新竹縣政府工程查核代表照片表

拍攝日期：111.03.23

工程名稱： 芎林分隊新建工程

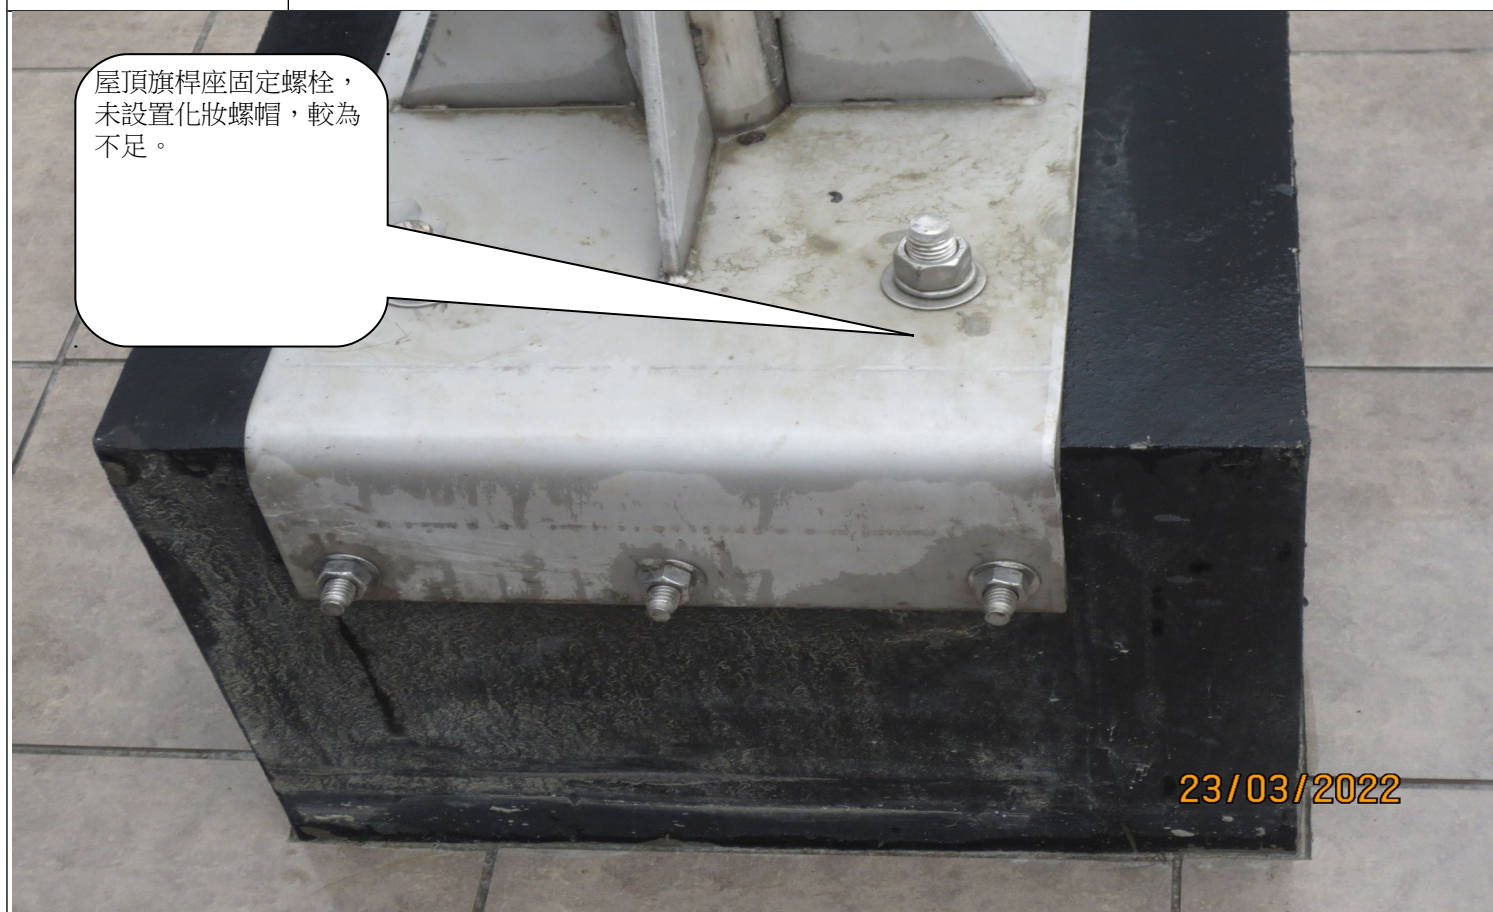
室外回填土壤，部分摻有磚塊、混凝土塊...等雜物，請加以清理。

說明	屋頂旗桿座固定螺栓，未設置化妝螺帽，較為不足。
----	-------------------------

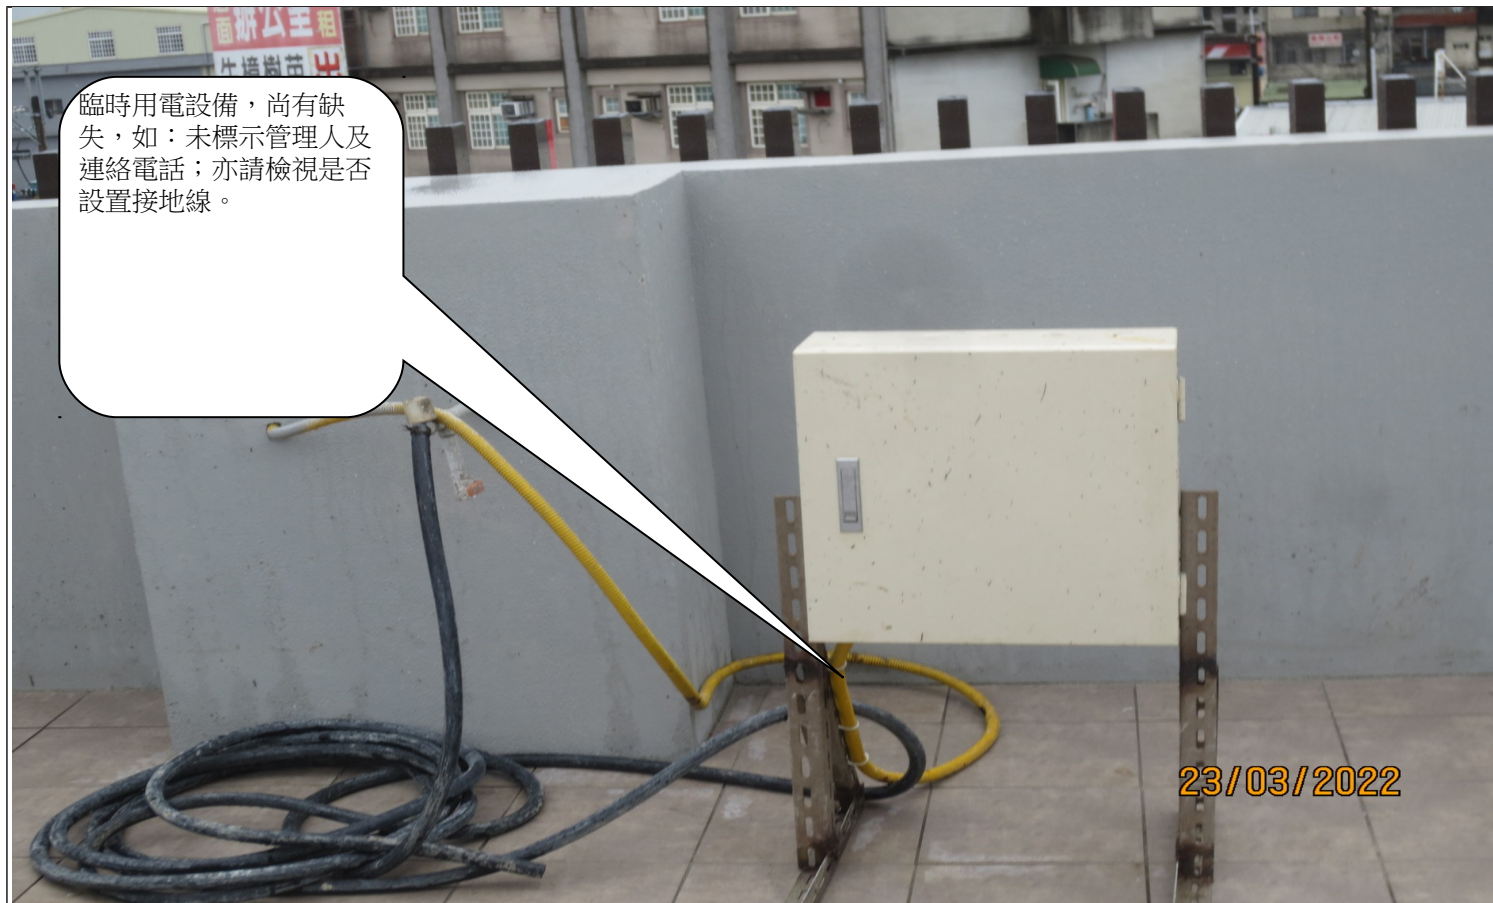
說明	天花板之鐵線吊筋，部分未纏繞三圈，請再檢視；另燈具、消防喇叭處，亦請檢視是否有加強吊筋。
----	--

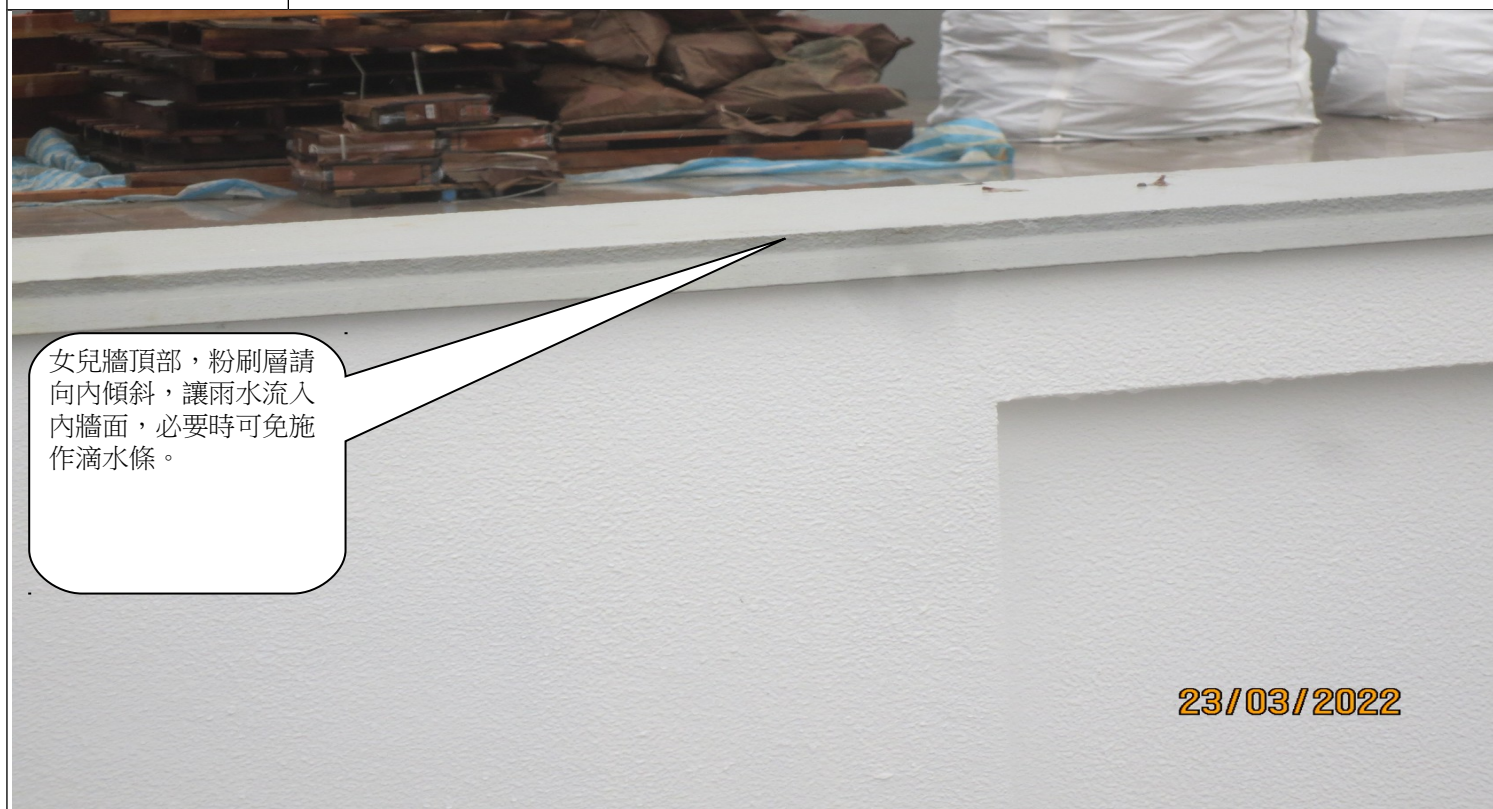
臨時用電設備，尚有缺失，如：未標示管理人及連絡電話；亦請檢視是否設置接地線。

女兒牆頂部，粉刷層請向內傾斜，讓雨水流入內牆面，必要時可免施作滴水條。

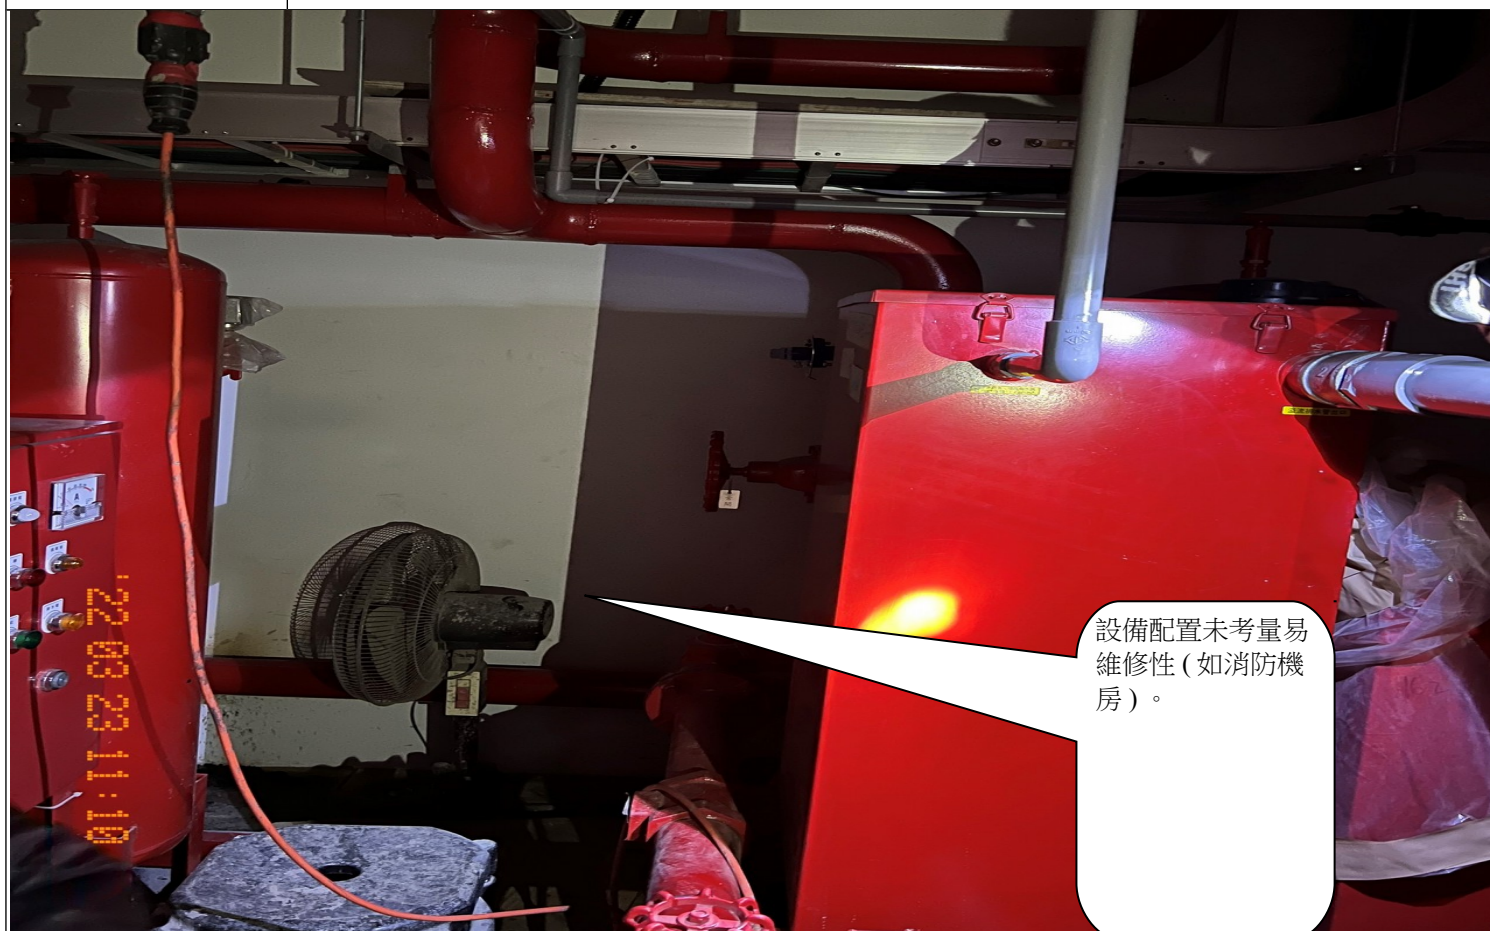
電氣設備設置位置不當，限縮操作及維護空間。

設備配置未考量易維修性(如消防機房)。
